改善箇所説明図

エアバッグ装置（エアバッグ）

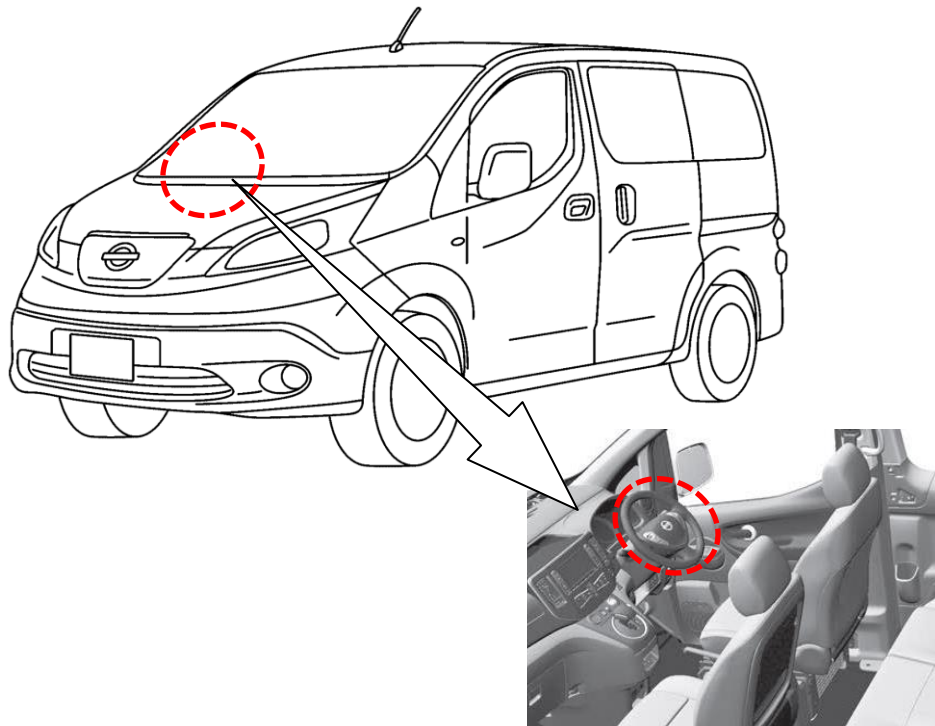
基準不適合発生箇所

運転席エアバッグにおいて、エアバッグを折りたたむ設備の条件が不適切なため、正しく折りたたまれない状態になる可能性がある。そのため、エアバッグ展開時にインフレーターから発生する高温ガスにより、エアバッグが破れ、正しく乗員を保護できないおそれがある。

改善の内容

全車両、当該運転席エアバッグを対策品と交換する。

識別：銀色のシールをモデルナンバーラベル右横に貼り付ける。
